STEIGERS EN LIGPLAATSEN OUDE HOUTHAVEN

Definitief Ontwerp | Vastgesteld door Dagelijks Bestuur Stadsdeel West d.d. 10-12-2024

2 WIJZIGINGEN OP HET VOORLOPIG ONTWERP 3 JUNI 2024

1. Fietsparkeervoorzieningen

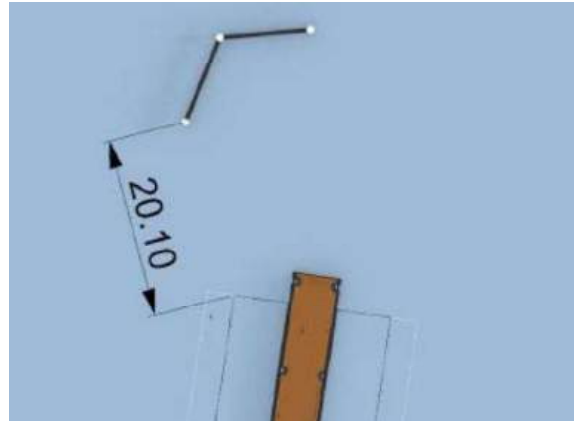
De fietsparkeervoorziening is in het Voorlopig Ontwerp opgenomen in paragraaf 4.4 Voorzieningen. In het Definitief Ontwerp is de lengte van de fietsaanleunhekken op de steiger per ligplaats vergroot met ca. 0,9 meter tot een fietsaanleunhek van ruim 3,5 meter. Dit biedt ruimte voor meerdere fietsen die achter elkaar geplaatst kunnen worden. De locatie van het fietsaanleunhek zal pas na de verdeling van de woonschepen definitief worden om te voorkomen dat het fietsaanleunhek de ingang van een woonschip blokkeert. Naast de langere fietsaanleunhekken op de steigers en de ligplaatsen aan de kade, zullen op de Van Diemenkade in een zoekgebied aan de gevelzijde plekken aangewezen worden voor extra fietsparkeerplekken. Deze zoekruimte is aangewezen omdat nader onderzocht wordt waar deze exact geplaatst worden, waarbij de doorrijdbreedte van 5 meter voor nood- en

Het fietsaanleunhek is verlengd

Aanvaarbescherming voor de middelste steiger

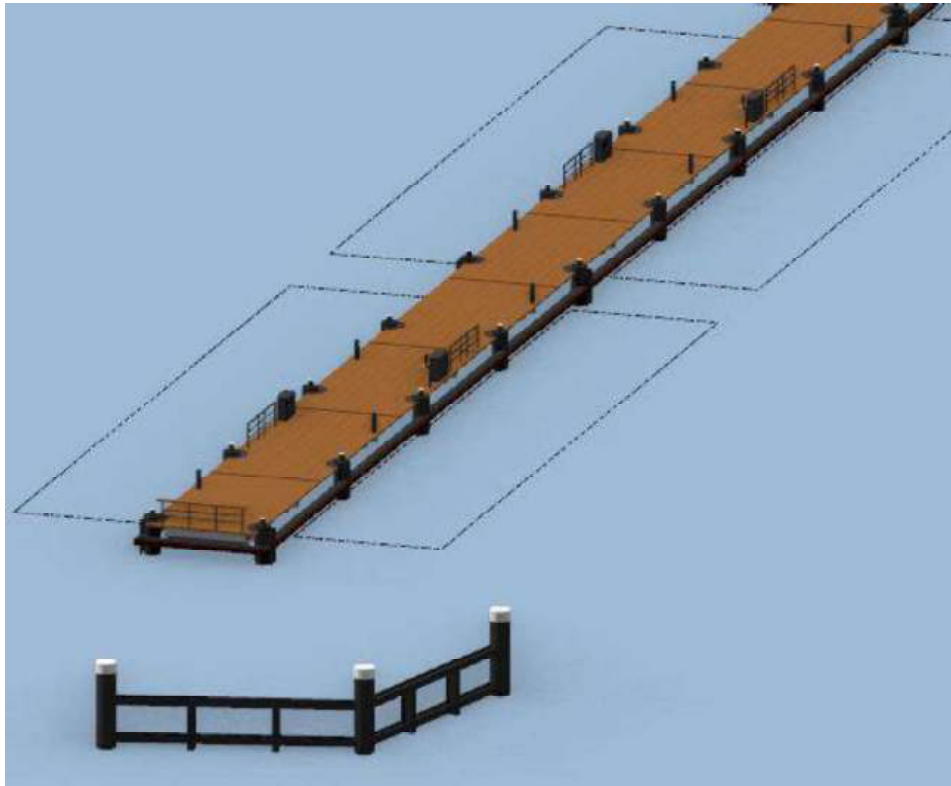
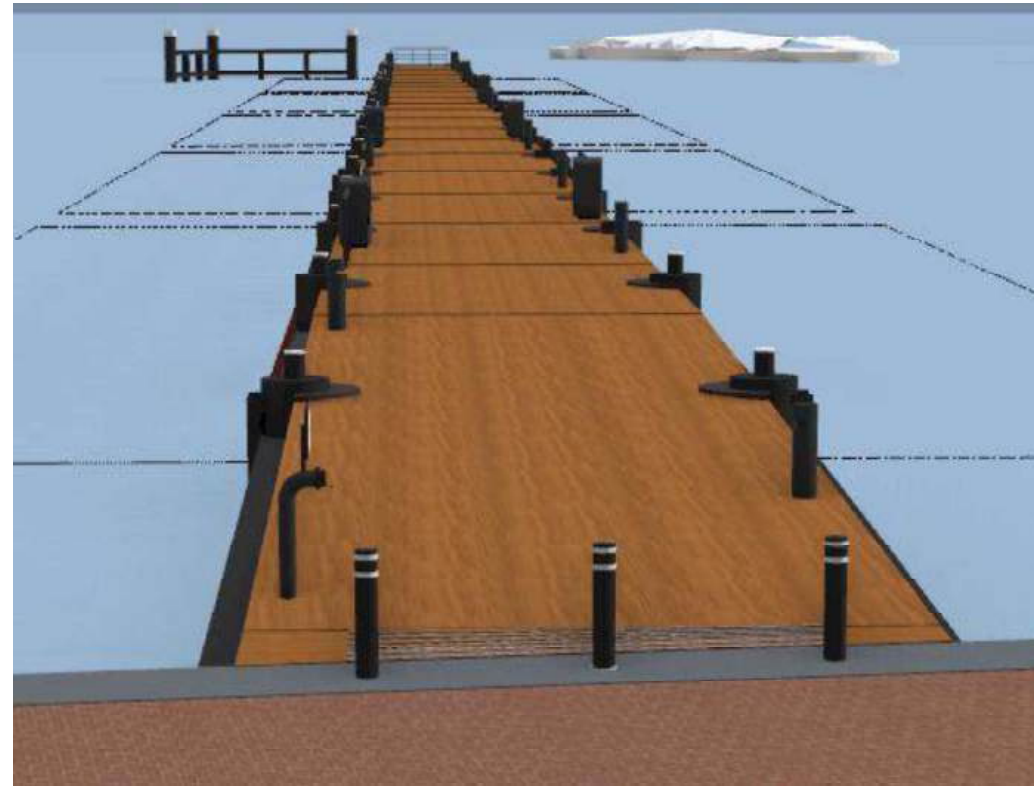
Het Voorlopig Ontwerp bevatte een indicatieve positie en ontwerp van de aanvaarbescherming op de kop van de middelste steiger, omdat er nog een onderzoek van de havenwaterbeheerder Port of Amsterdam plaatsvond. De uitkomst van dit onderzoek op het ontwerp is gedeeld via een nieuwsbericht naar de omgeving op 24 juli 2024 en voorzien van een toelichting. Het onderzoek heeft geleid tot een gewijzigde positie en ontwerp van de aanvaarbescherming.

Afstand van de aanvaarbescherming tot de ligplaats
